ИНФОРМАЦИОННОЕ ПИСЬМО

10 декабря 2015 г. № 1247/364/П

Шифр РЦ, ЭЦБ, ЭЦМ, АБ

[Дополнение к указанию
№ 1247/1819 от 02.07.2013г.]

Рисунок 1

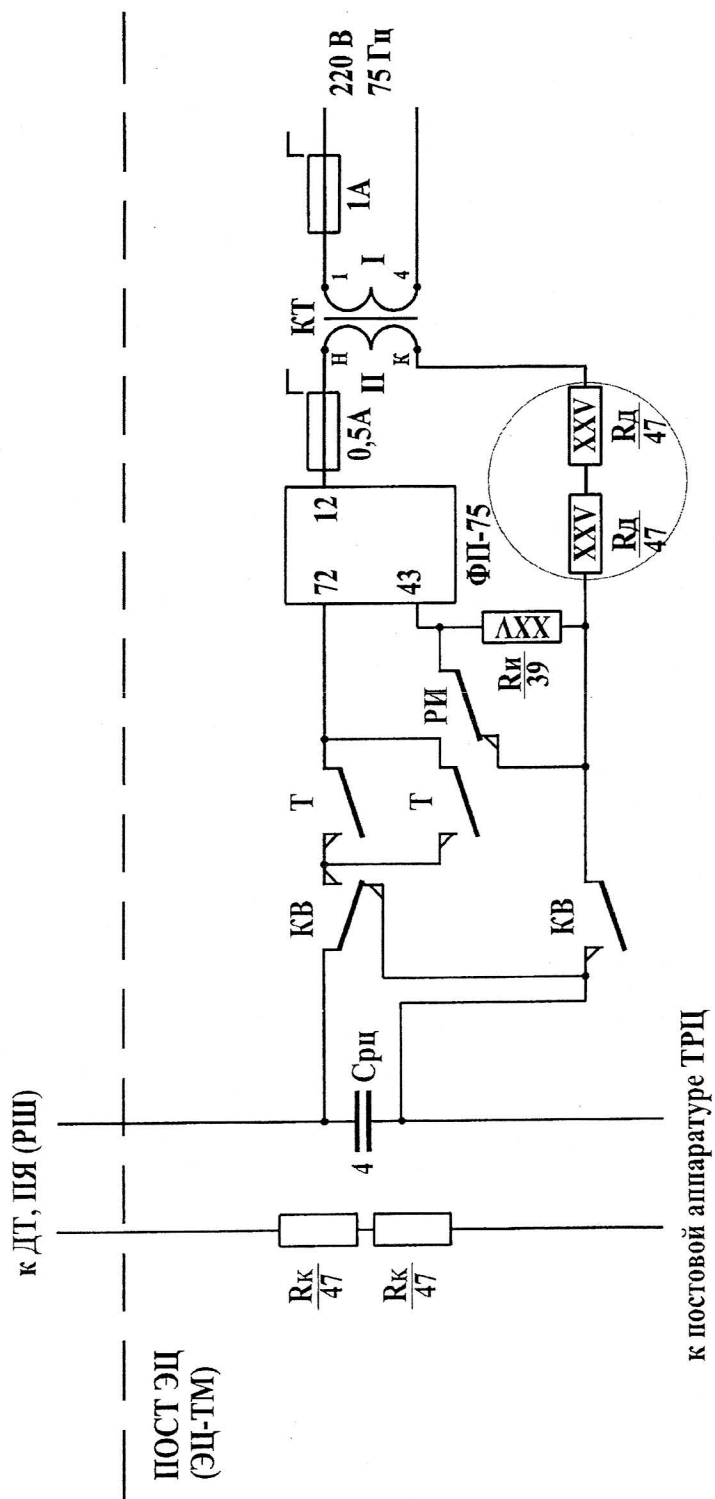
При новом проектировании в схемах кодирования токами АЛСН 75 Гц взамен резистора R_d типа С5-35В-50Вт-100 Ом $\pm$ 10% следует применять два последовательно соединенных резистора типа **С5-35В-25Вт-47 Ом $\pm$ 10%**, т.к. по условиям размещения резисторов на панелях не могут устанавливаться резисторы с мощностью более 25 Вт (указание 1247/1117 от августа 1987г.)

В действующих устройствах замена резистора R_d на два последовательно соединенные сопротивления не требуется.
